Additif 122: Règlement n° 123

Révision 1 – Amendement 4

Complément 4 à la série 01 d'amendements – Date d'entrée en vigueur: 15 juillet 2013

Prescriptions uniformes concernant l'homologation des systèmes d'éclairage avant adaptatifs (AFS) destinés aux véhicules automobiles

Exemples de marques d’homologation

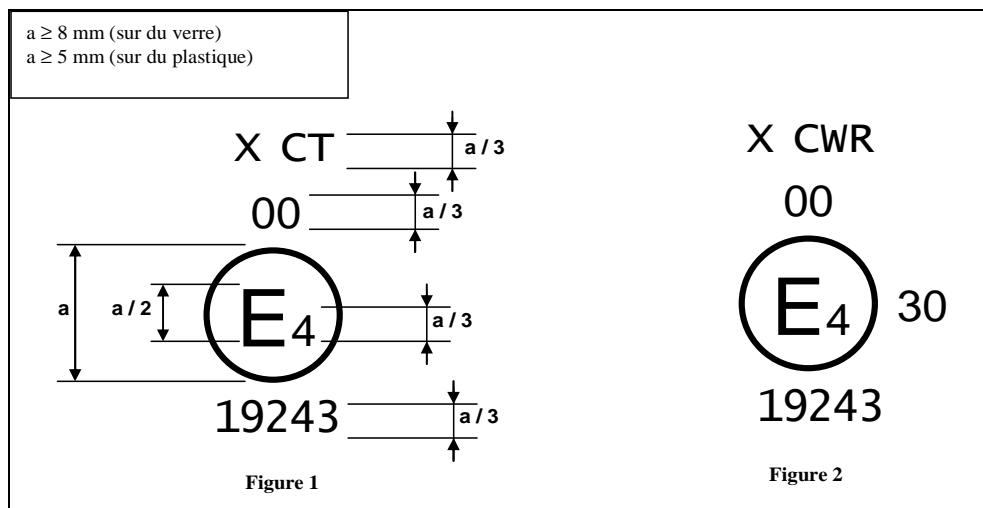
Annexe 2, modifier comme suit:
